COMUNE DI REFRANCORE

**VARIANTE di adeguamento al PAI
(PIANO ASSETTO IDROGEOLOGICO)**

PROGETTO DEFINITIVO

Relazione illustrativa

ESTRATTO CON INDIVIDUAZIONE:

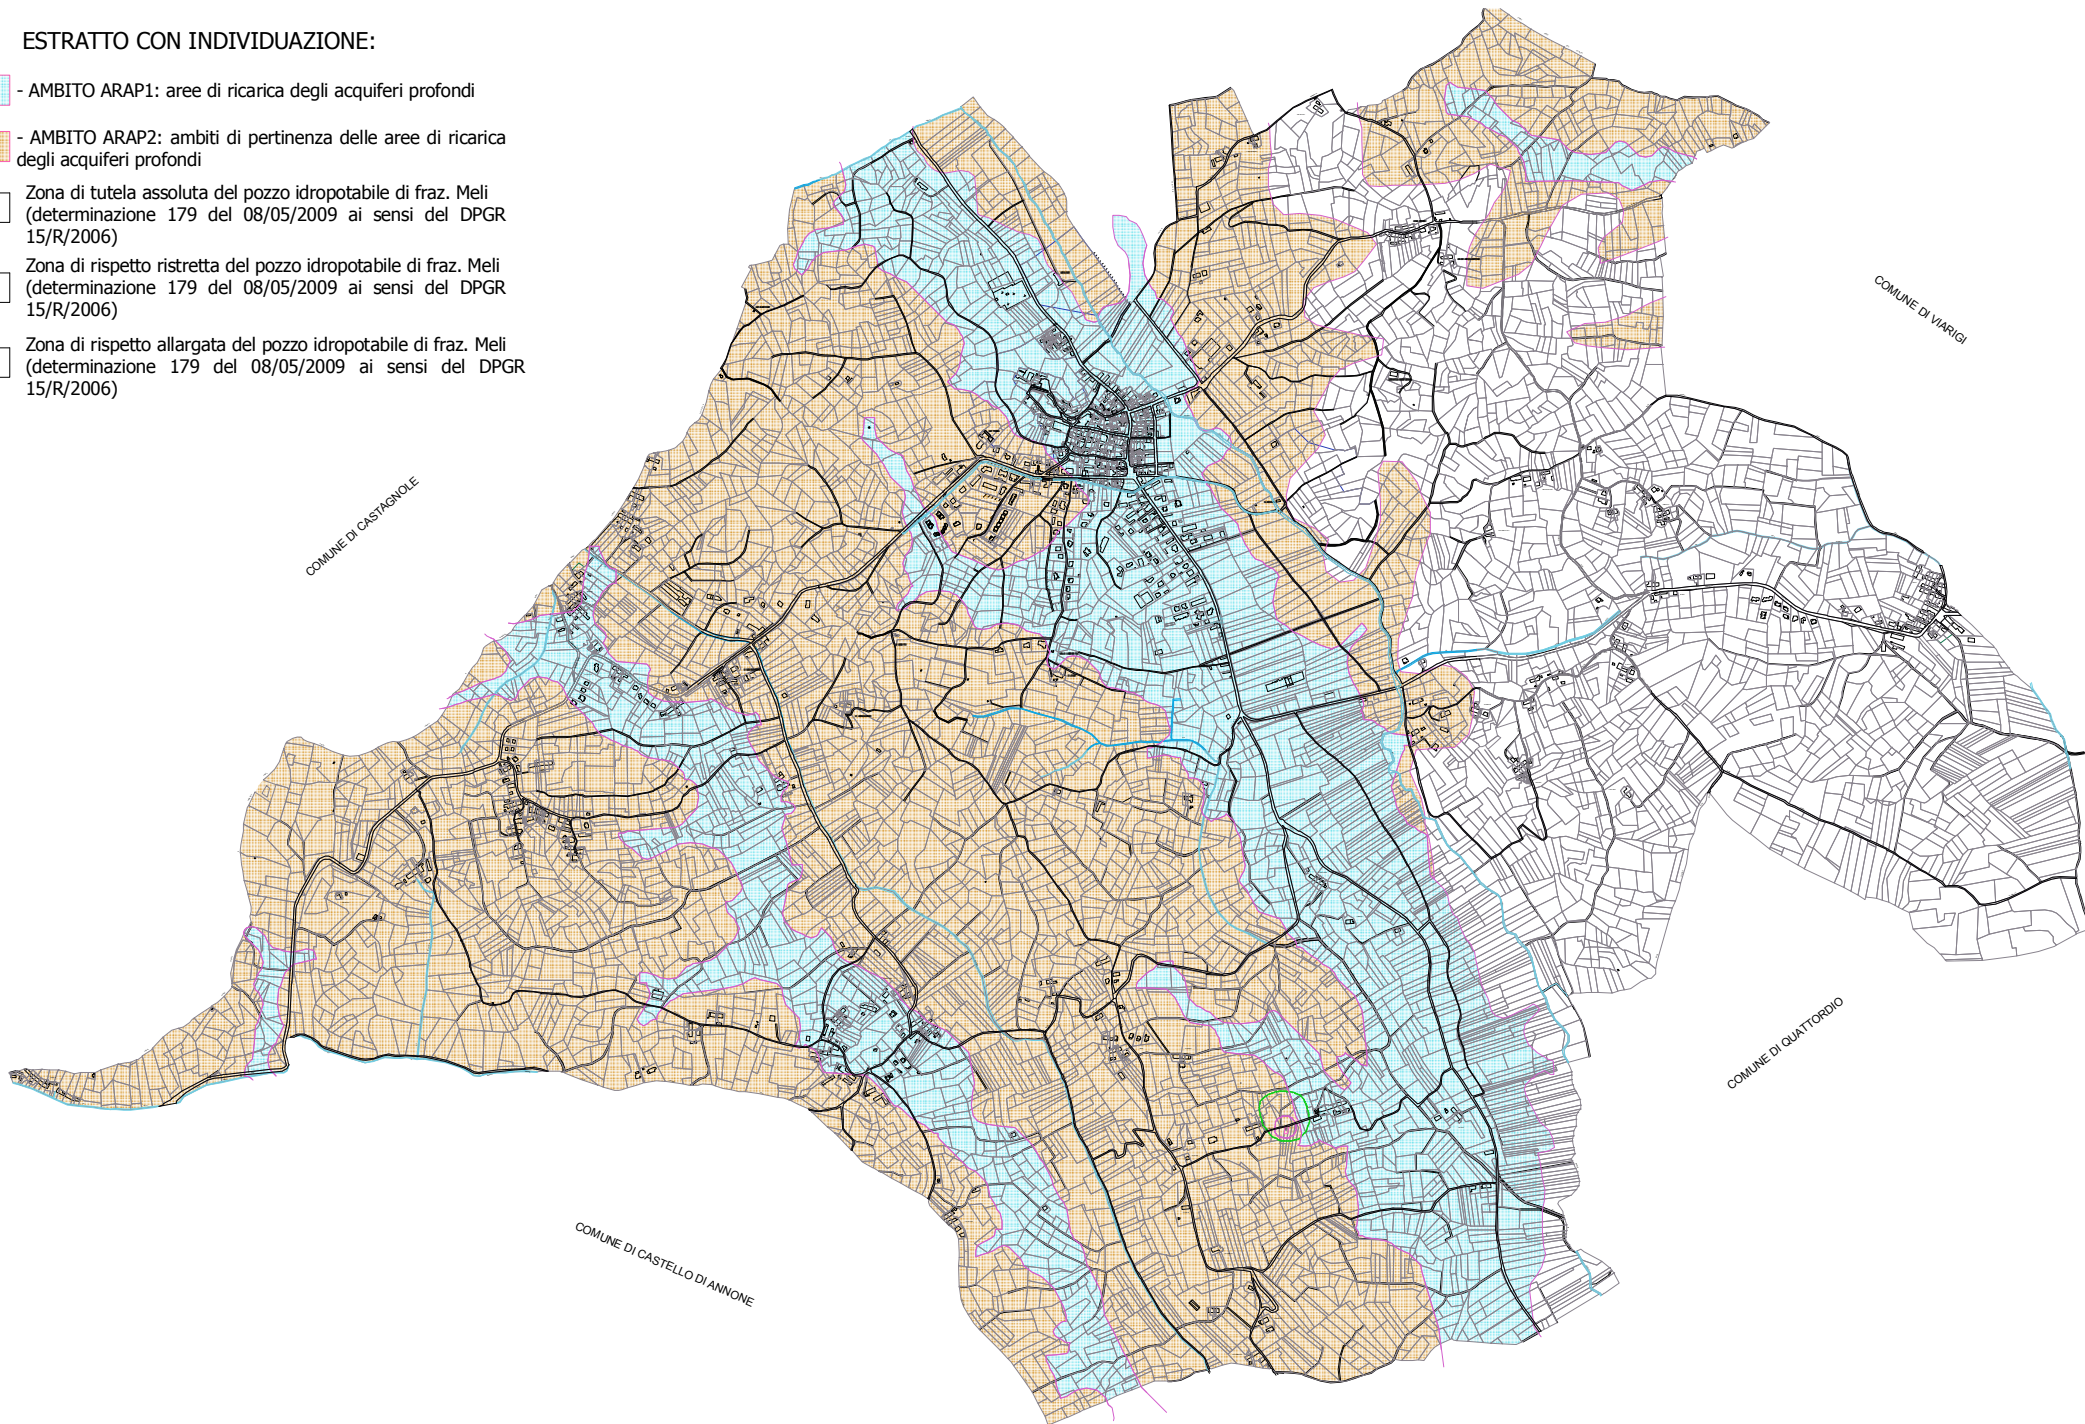
1) *Verifica delle prescrizioni immediatamente vincolanti al comma 3.3 dell'art. 12 delle N.T.A. del P.T.P. e all'art. 12 comma 4.3.3 delle N.T.A. del P.T.P.*

Il comma 3 dell'art. 12 delle N.T.A. del P.T.P. prevede prescrizioni immediatamente vincolanti unicamente per gli ambiti di cui al comma 2.1 lettera d) ASCI1: aree di salvaguardia delle captazioni idropotabili esistenti. Tali ambiti sono individuati nella tavola B2a scala 1:5.000 (pozzo in frazione Meli) in relazione a quanto previsto dalla Determina della Direzione Ambiente Regione Piemonte n. 179 dell'08/05/2009.

Per quanto riguarda le "prescrizioni che esigono attuazione del P.T.P di cui al comma 4.3 dell'art. 12 comma 2.1.", sono evidenziate nella planimetria seguente le perimetrazioni confrontate con la base cartografica del P.R.G. vigente.

- All'art. 21 comma 6 delle NTA si aggiunge la seguente specifica:

"Nelle aree di salvaguardia delle captazioni idropotabili esistenti di cui al comma 3.3 così come richiamato al comma 2.1, lettera d) dell'art. 12 delle NTA del P.T.P., valgono le prescrizioni immediatamente vincolanti di cui al D.P.R. 236/1988, come modificato dall'art. 21 del D. Lgs. 152/1999 e di cui alla L.R. 22/1996 così come aggiornate e integrate dalla Determina della Direzione Ambiente Regione Piemonte n. 179 dell'08/05/2009."
